FL-PR5 (D25) 使用上の留意点

(FL-PR5 リリースノート)

本文書は、FL-PR5 (以下 FP5) 使用時の制限事項、注意事項を記述しています。

No.1 Cancel ボタンの仕様変更

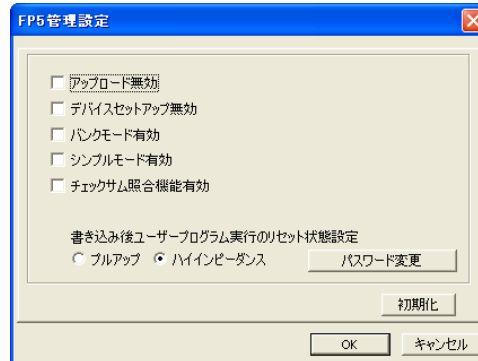
【内 容】 FP5 本体の Cancel ボタン機能について、全てのコマンドに対して中断する機能から、Read コマンドのみ中断する機能に仕様変更しました。

【改善案】 製品バージョン A3(ファームウェア:V1.01/FPGA:V1/GUI:V1.00)以上で仕様変更されております。

No.15 [ワイドボルテージ・モード]([Wide Voltage mode])機能追加

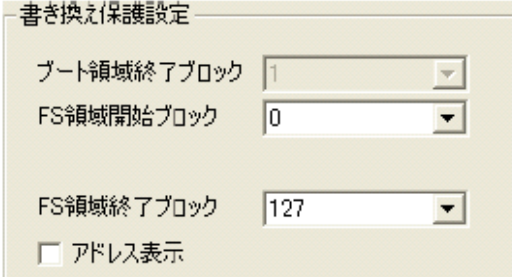
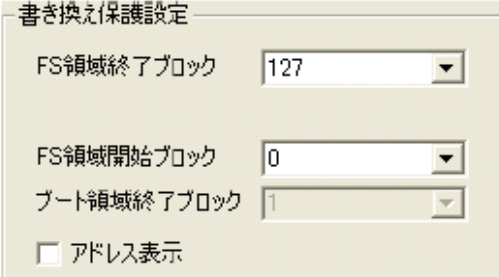
【内 容】 [コマンドオプション]([Command options])エリアに[ワイドボルテージ・モード]([Wide Voltage mode])チェック・ボックスを追加しました。[ワイドボルテージ・モード] ([Wide Voltage mode]) をチェックした場合、ワイドボルテージ・モードで各コマンドを実行することが可能になります。チェックしない場合、フルスピード・モードで各コマンドを実行することが可能になります。なお、[Wide Voltage mode]チェック・ボックスは本機能が対応しているデバイスを選択したときに、有効になります。ワイドボルテージ・モード、フルスピード・モードについてはデバイスのユーザズ・マニュアルを参照してください。78K0R 以外のターゲット・デバイスを選択した時にも UART のボーレートで 500kbps を選択できるように仕様変更しました。

【改善案】 製品バージョン A7 (ファームウェア:V2.02/FPGA:V2/GUI:V2.02)以上で仕様追加されております。

No.25 対応 Windows の変更

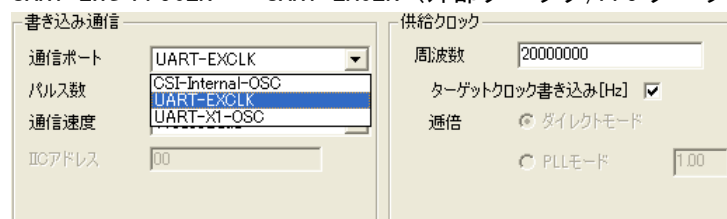
【内 容】 Windows 7(32bit 版, 64bit 版), Windows Vista(64bit 版)をサポート追加しました。

Windows 2000 をサポート対象外としました。

【改善案】 製品バージョン D12,C12,A12 (ファームウェア:V2.06/FPGA:V4/GUI:V2.06)以上で仕様追加されております。
